Projet d'implantation d'une usine de traitement de la brasque usée à Jonquière

*Réponses aux questions et commentaires additionnels du ministère de
l'Environnement*

Mars 2002

***Réponses aux questions et commentaires
additionnels du ministère de l'Environnement***

CELLULE DE BRASQUE PIÉZOMÈTRE PU-107 DE 1990 À 2001

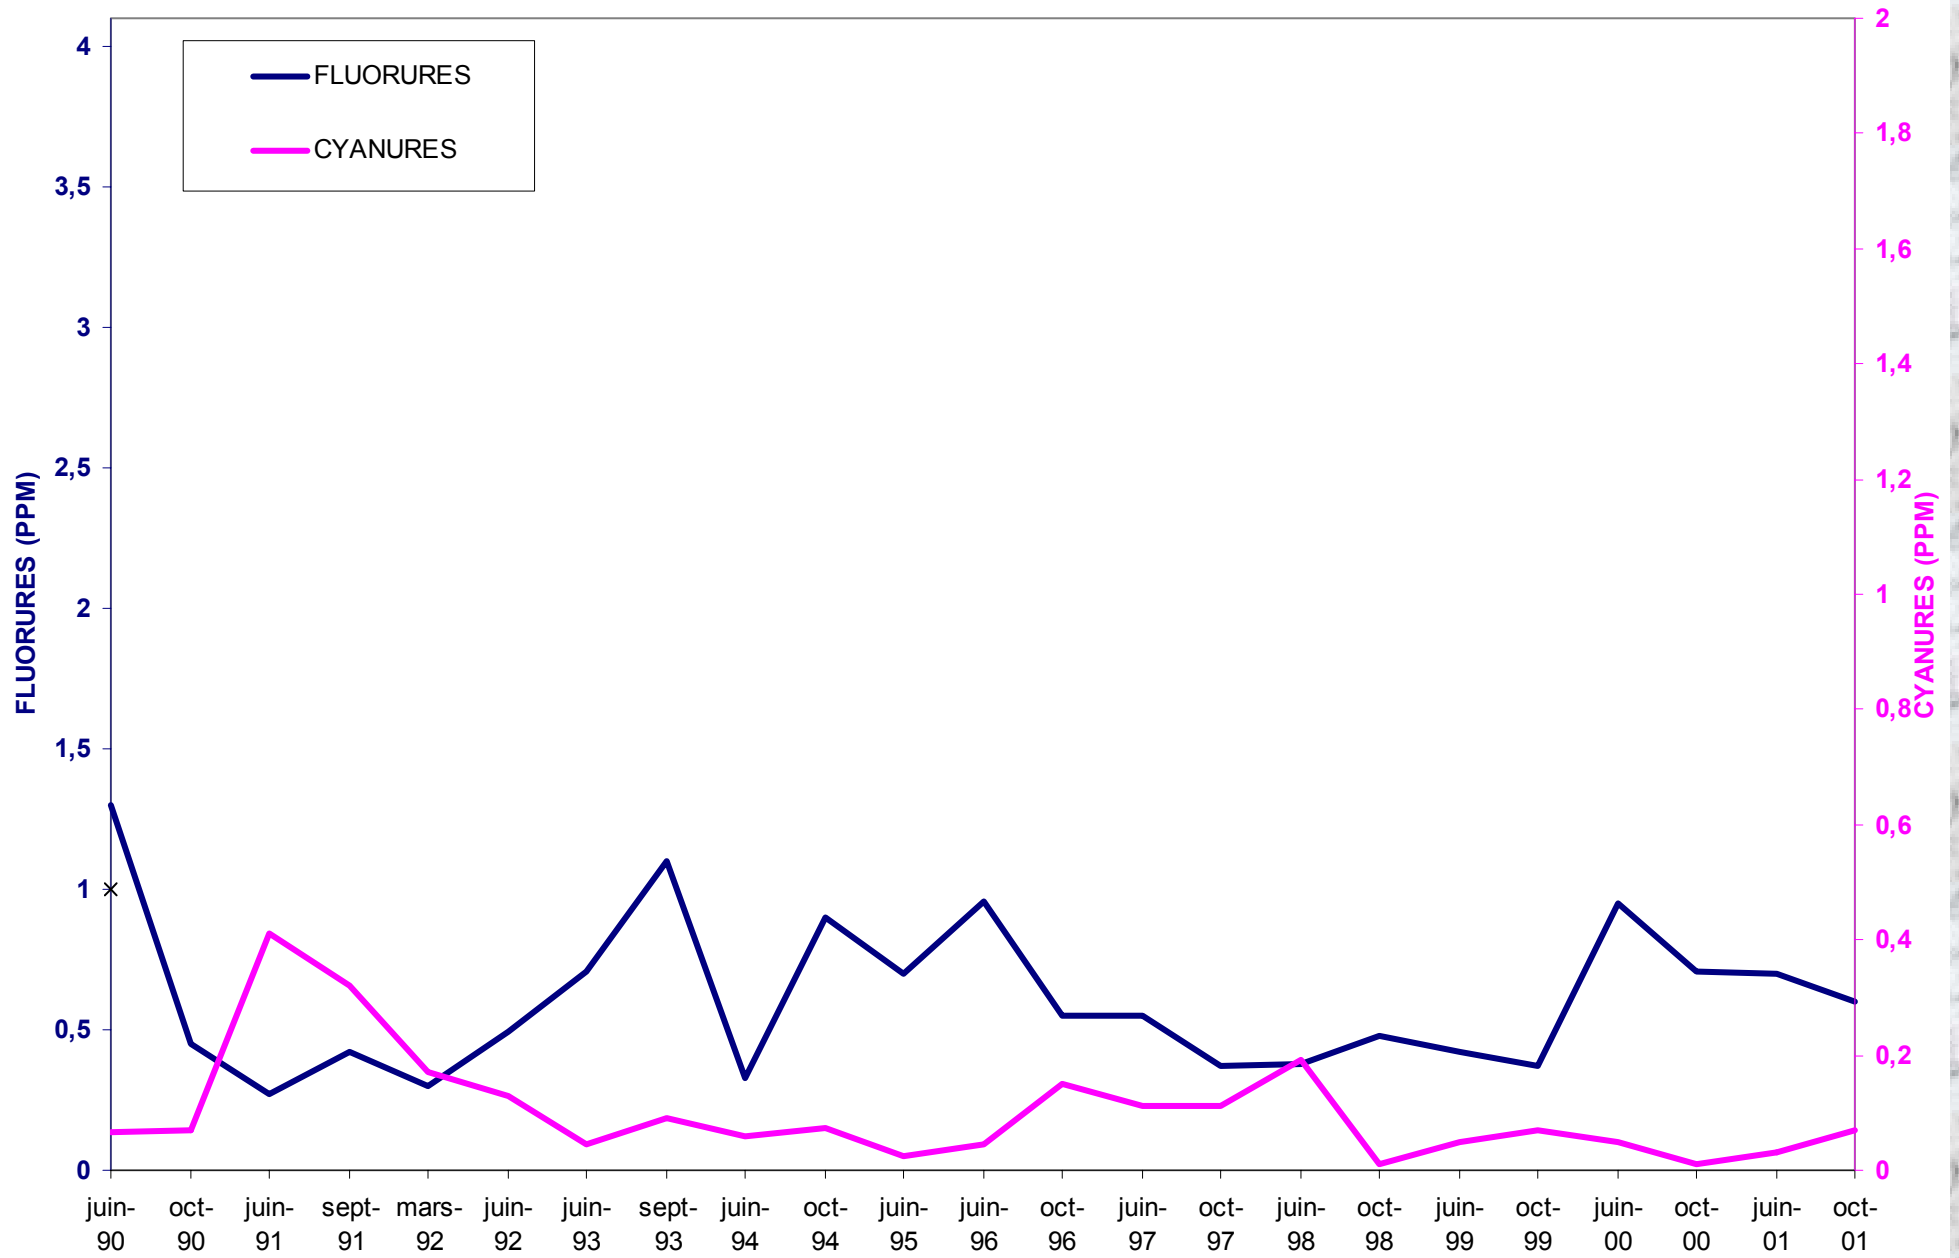
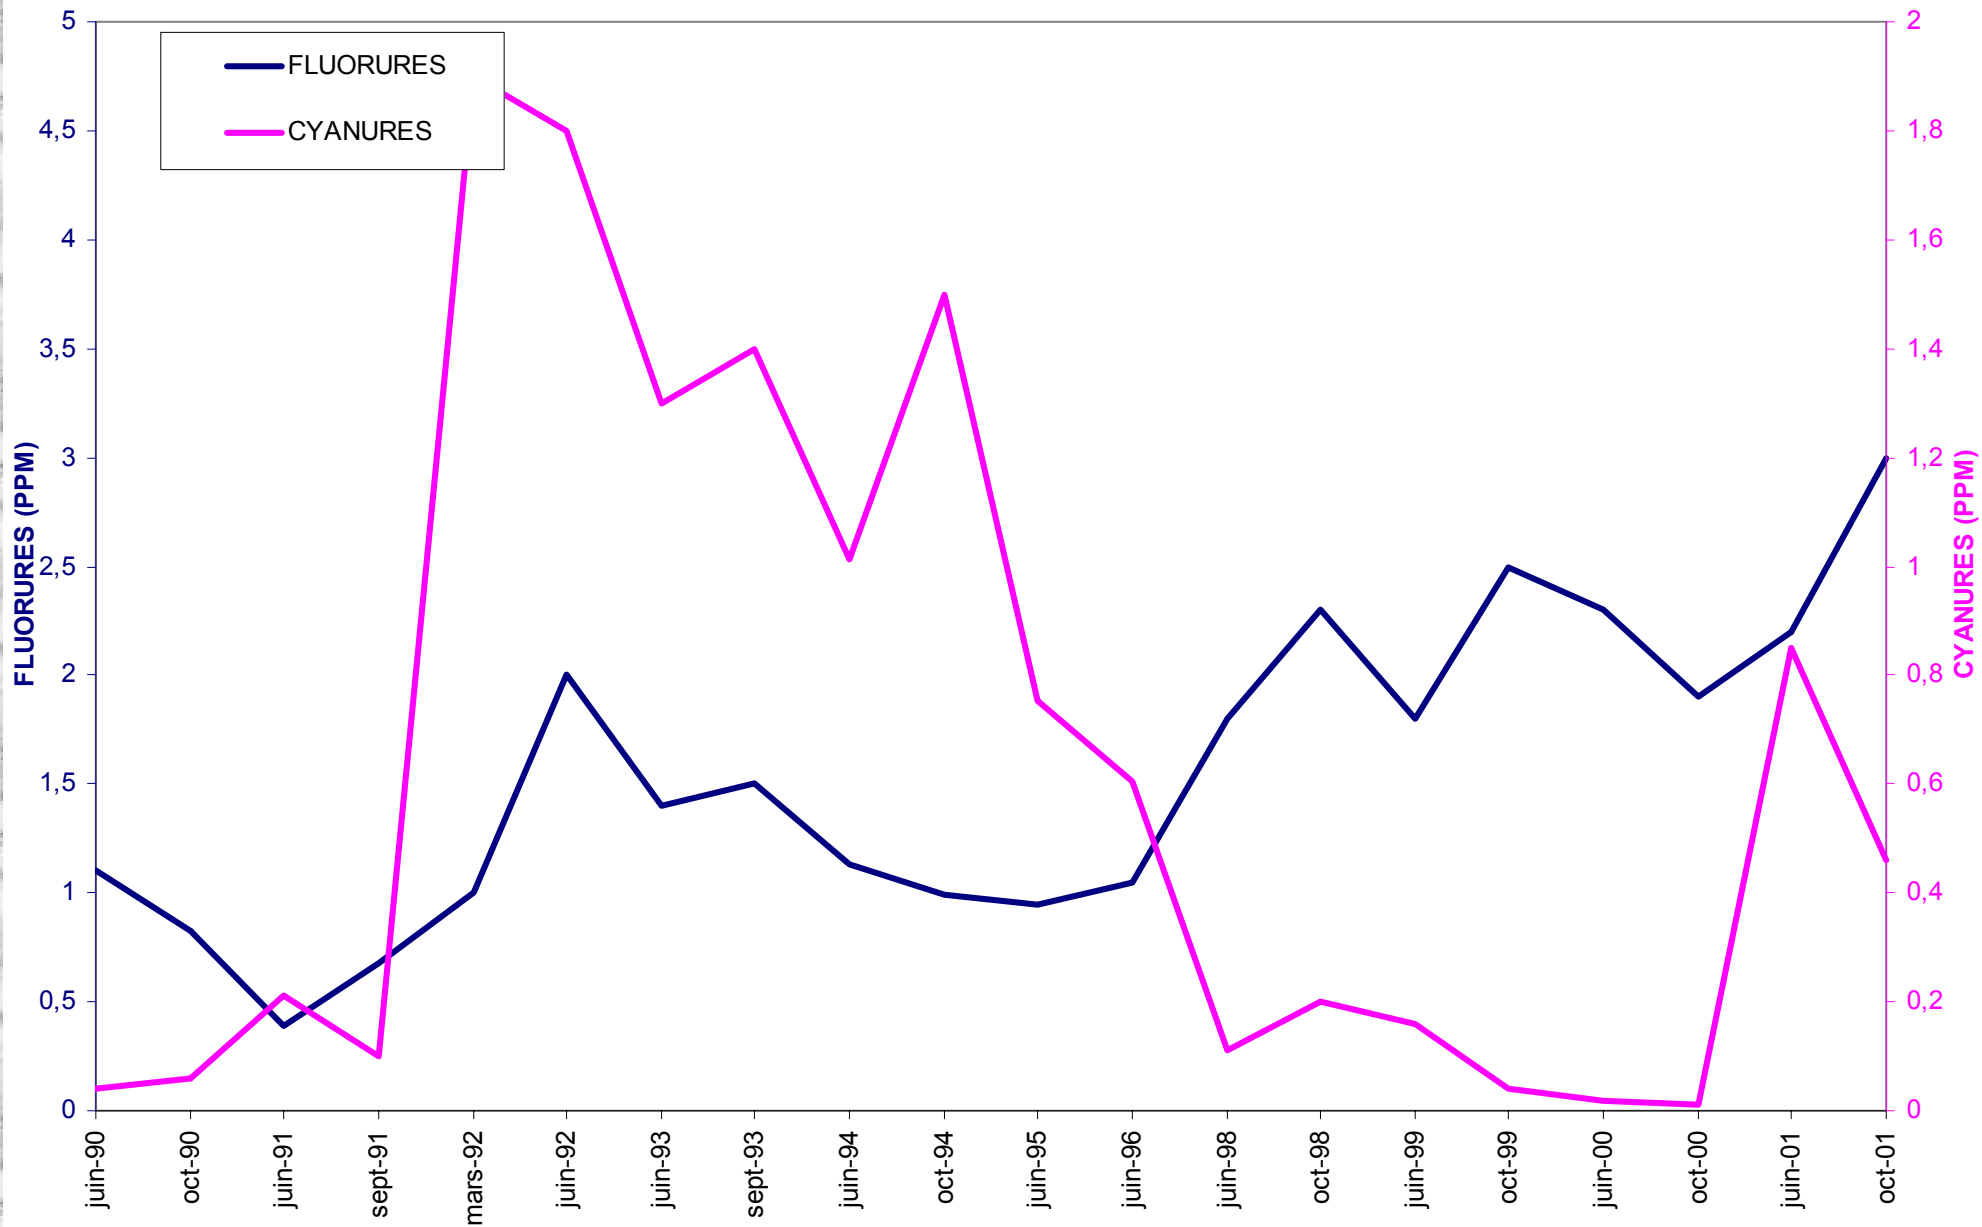
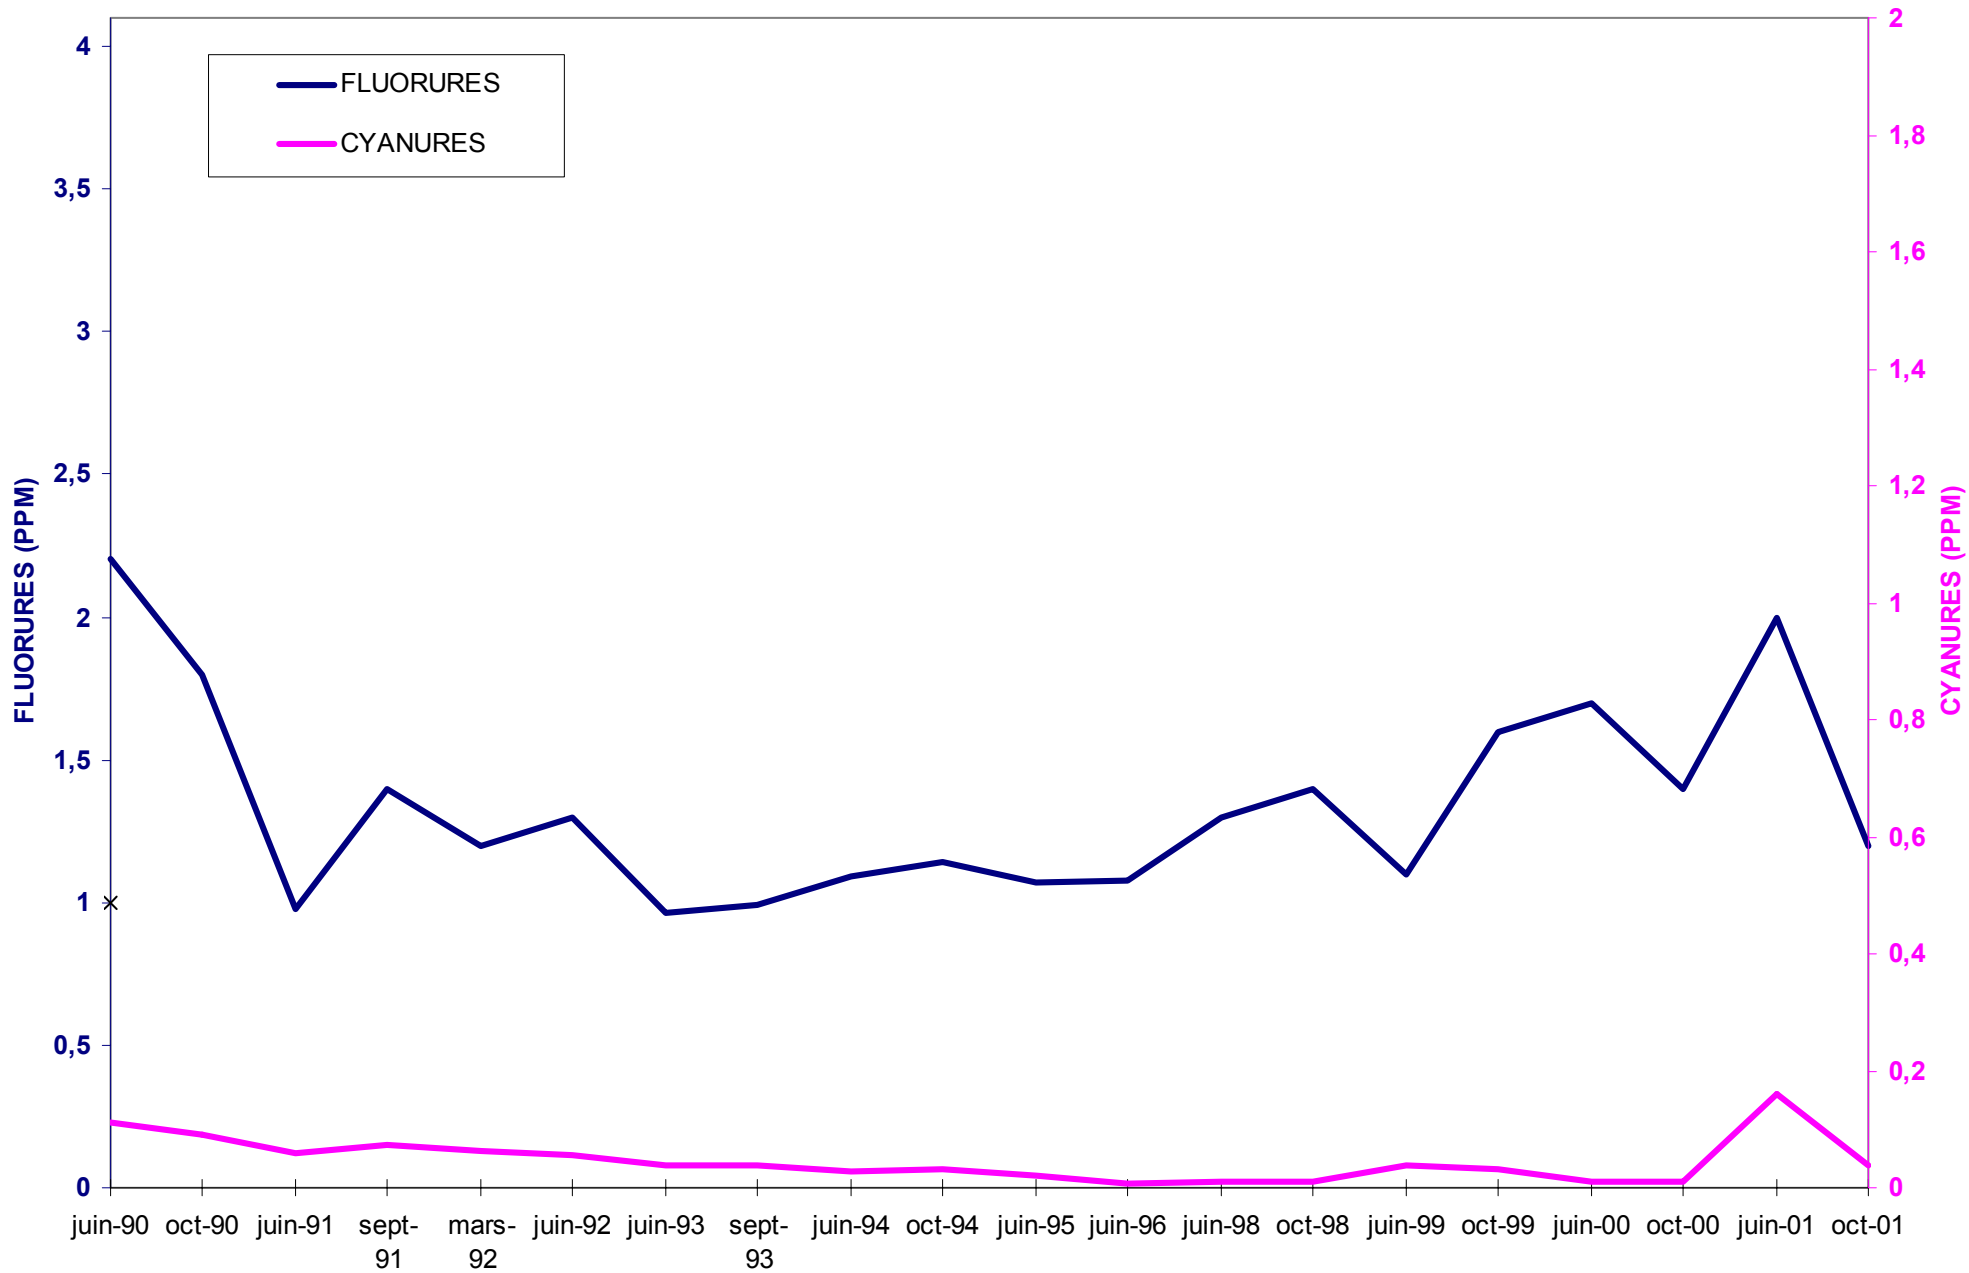
QCA-63. *(en réaction à la réponse de QC-32) La réponse indique que sur les onze puits d'observation, trois puits ont montré, au cours des années, des dépassements du critère C pour le cyanure. Aucun résultat ne nous est présenté et on compare les résultats aux critères C, qui ne sont plus utilisés pour les eaux souterraines. Les critères A,B,C de la Politique de 1988 pour les eaux souterraines ont été modifiés avec la Politique de protection des sols et de réhabilitation des terrains contaminés de 1999 par des critères en fonction de l'usage soit des critères à des fins de consommation ou de résurgence dans les eaux de surface ou d'infiltration dans des réseaux d'égouts.*

Les résultats du suivi de la qualité des eaux souterraines n'ont pas été présentés bien que ceux-ci aient été demandés. Nous réitérons notre demande d'obtenir les résultats du suivi complet.

QCA-64. *Les informations contenues dans les réponses reliées à la cellule de brasque ne conviennent pas dans le contexte où les eaux souterraines sont contaminées au-dessus des critères d'usage pour les cyanures à certains piézomètres. De plus, le Service de lieux contaminés (Expertise technique de Richard Martel datée du 22 novembre 2001) considère que les études d'évaluation du risque sommaire (réalisées à l'aide de l'indice DRASTIC et de la grille de cotation du MENV) ne s'appliquent pas à la cellule de brasque, mais conclut à la nécessité de statuer sur la présence d'un risque déraisonnable, puisque certains piézomètres montrent une contamination supérieure au critère générique d'usage.*

Vous trouverez à l'annexe B les résultats du suivi des eaux souterraines et des eaux de surface. Ces résultats indiquent que les concentrations dans les eaux souterraines sont stables ou à la baisse et qu'il n'y a pas d'impact sur les eaux de surface périphériques.
